個別技術要件検討 「FRT要件の見直し（特高）」

電力広域的運営推進機関

2. 系統連系技術要件の改定案（新旧対照表） 技術要件「FRT要件の見直し（特高）」

位相変動耐量の見直しに関する具体案と電源停止量の低減効果

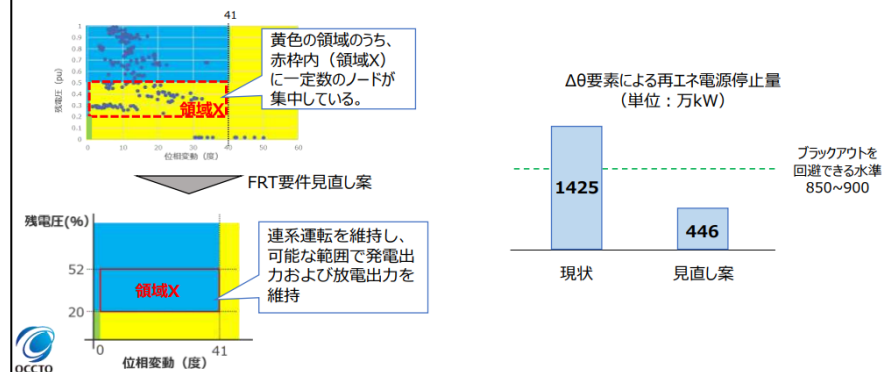
- 電源停止量低減にあたり効果が高いのは、残電圧0.2pu~0.52puにおいて位相変動耐量を強化することと考えており、赤枠内（領域X）を青色の領域として連系運転を維持し、可能な範囲で出力を維持することが具体的な対策の一つとなる。
- 位相変動による停止が支配的かつ量が多い中部関西間連系線事故ケースにおいて、上記対策（全電圧階級を対象）を実現した場合に系統維持できることを確認した。

2. FRT要件見直しに関する具体案 位相変動耐量の見直しに関するフェーズ2'の方向性

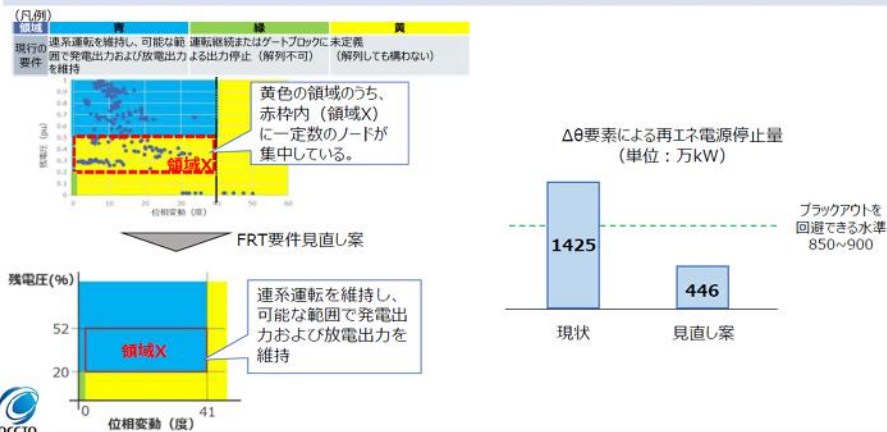
- 調整力等委で出された案を元に特高系統に連系するものについて関係団体と協議を行った結果、現時点では、位相変動耐量の見直し案は開発に相応の期間を要する一方、領域Xにおいてゲートブロックを許容することで解列を回避することは早期に実現可能な見込みである。
- 2050年代に向けて再エネ導入量が増加していくことを見据えると、ゲートブロックをせずに出力の維持が必要となるが対応には相当の期間を要することから、段階的な対策として、フェーズ2'では領域Xでの解列を不可（ゲートブロックは許容）とし、現状のFRT要件よりも電圧復帰時の出力特性を強化することで、系統事故時の周波数低下幅の改善や負荷制限量の低減を目指すこととする。
- 領域Xでの出力ゼロ回避（可能な範囲で出力維持）に向けては、関係者と引き続き協議を行い、要件化の時期について検討を深めていくこととする。

- 位相変動耐量に関し、現状は、「残電圧52%以上・位相変化41度以下（二相短絡事故時等、位相変化があるもの）に対して連系運転を維持し、可能な範囲で発電出力および放電出力を継続すること」と規定されている。
- 一方、第117回調整力等委の中で領域Xにおいて平衡事故時の位相変動耐量を強化することが電源停止量低減対策の一つとして示されたため、今回、平衡事故時には上記の要件に加えて残電圧がさらに低くなった場合のFRT要件を強化するものである。

図：FRT要件のイメージ（三相の太陽光発電設備を例に記載）

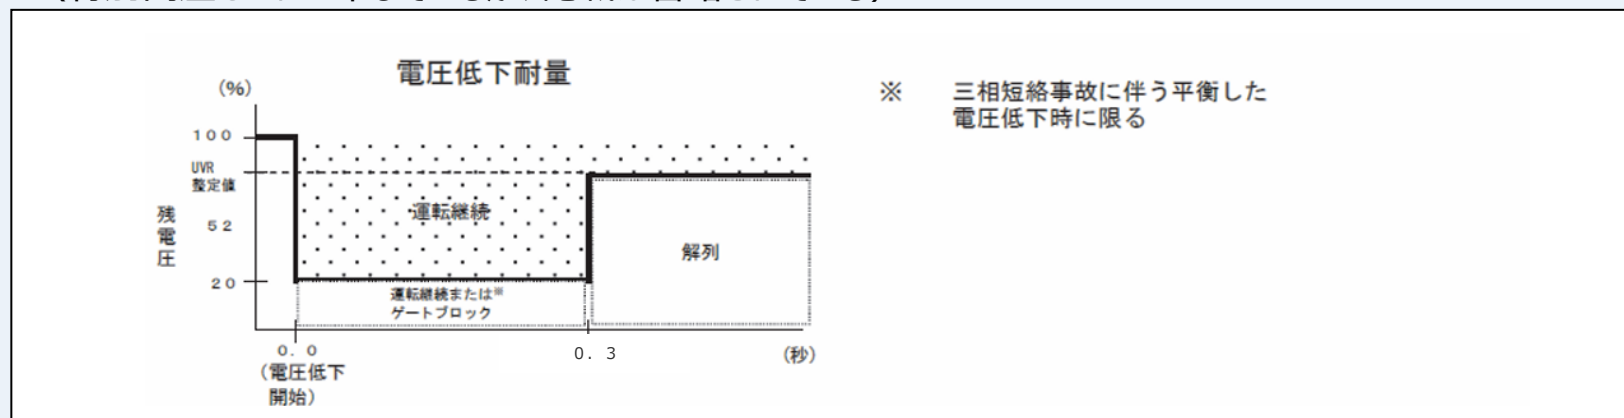
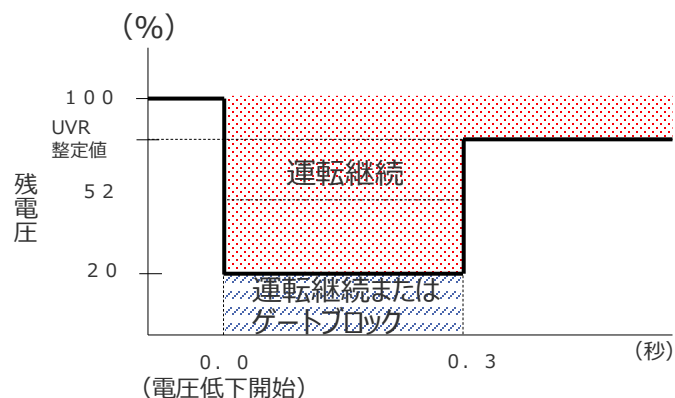
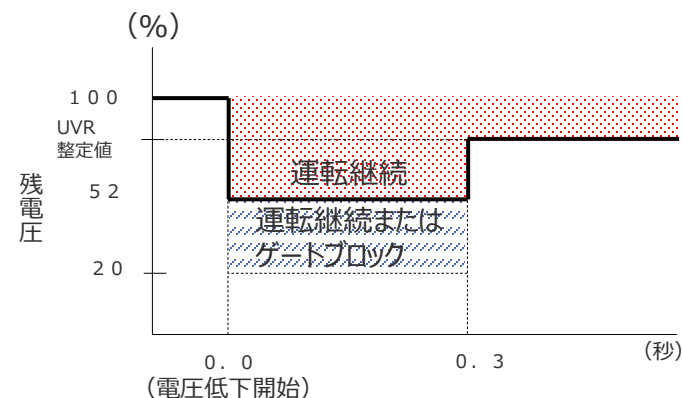
（１）電圧低下耐量（位相変化なしの場合）

（２）電圧低下耐量（41度以下の位相変化を伴う場合）

改定案（特別高圧）

図：FRT要件のイメージ（三相の太陽光発電設備を例に記載）

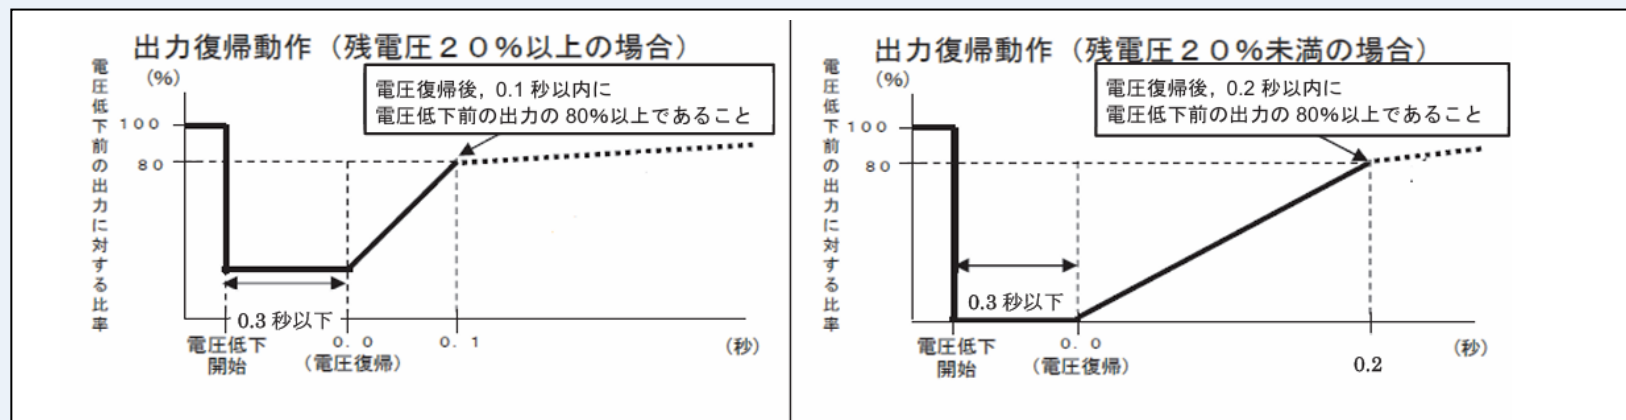
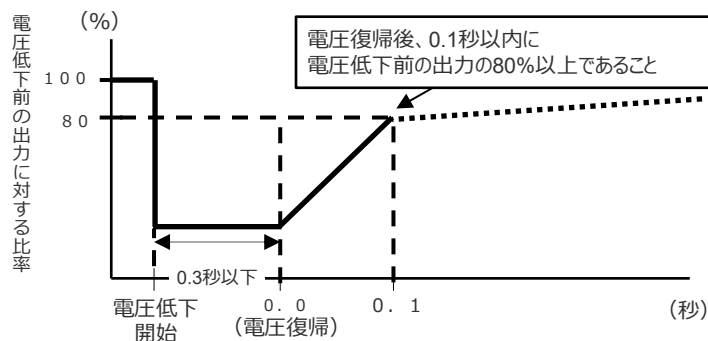
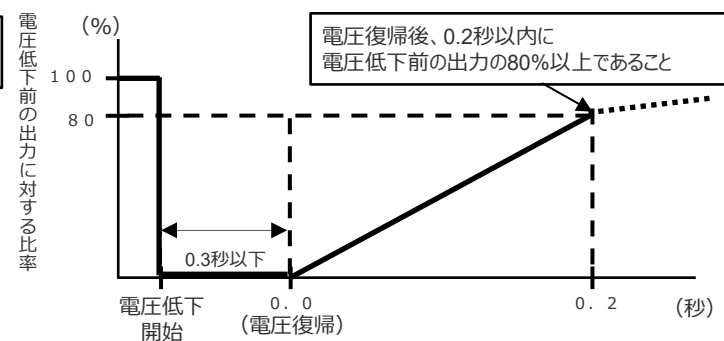
(1) 出力復帰動作（位相変化なし:残電圧20%以上
または位相変化あり(41°以下):残電圧52%以上の場合

(2) 出力復帰動作（位相変化なし:残電圧20%未満 または
位相変化あり(41°以下):残電圧20%以上52%未満の場合

改定案（特別高圧）

図：FRT要件のイメージ（太陽光発電設備を例に記載）

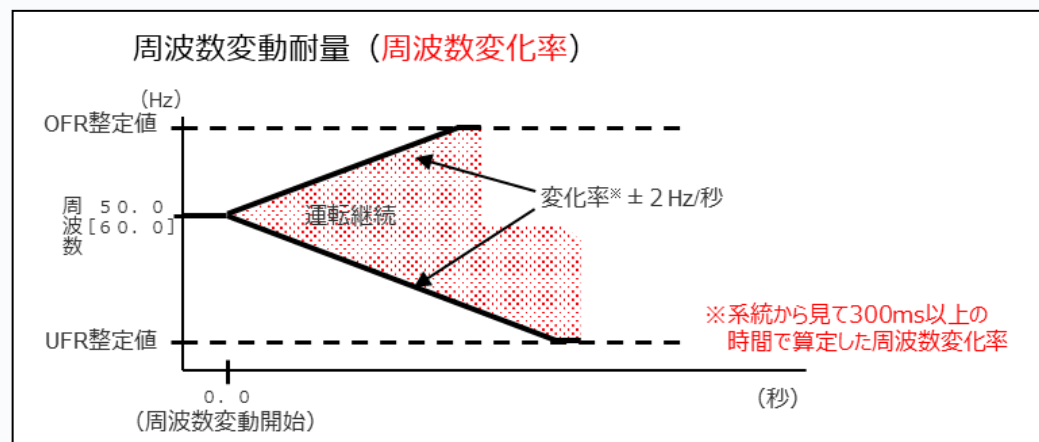
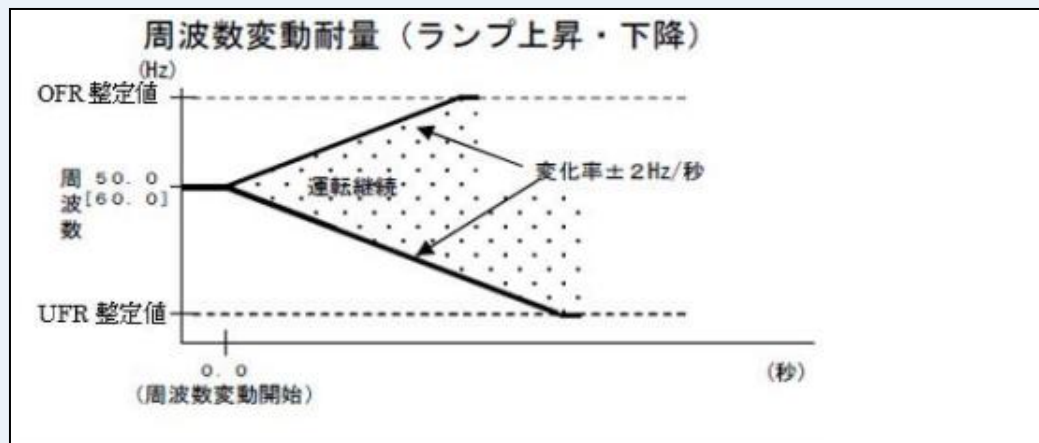
現行記載

改定案（特別高圧）
